# 改善箇所説明

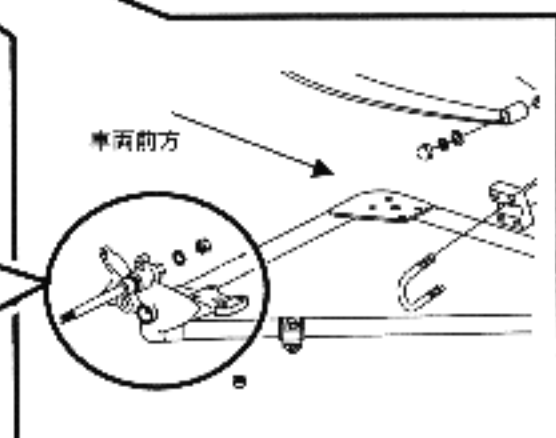
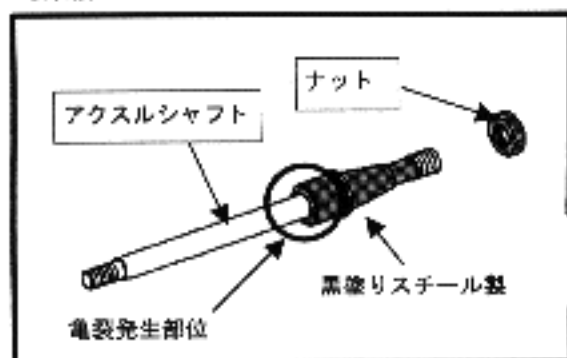
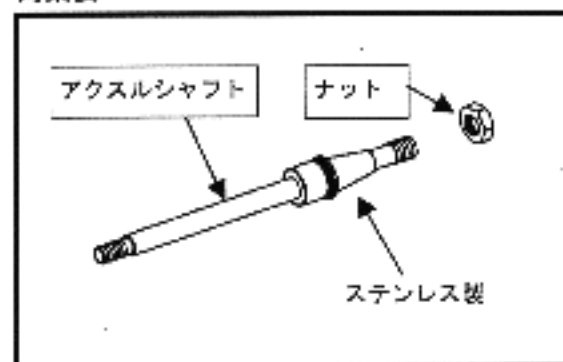
側車付二輪自動車において、側車の車軸の強度が不足しているため、そのままの状態で使用を続けると、当該車軸に亀裂が生じ、走行安定性を損う恐れがある。

全車両点検し、車軸が黒色塗装のものは、対策品と交換する。

未対策品は黒色塗装を施したスチール製であるのに対し、対策品は塗装の施されていないステンレス製である。
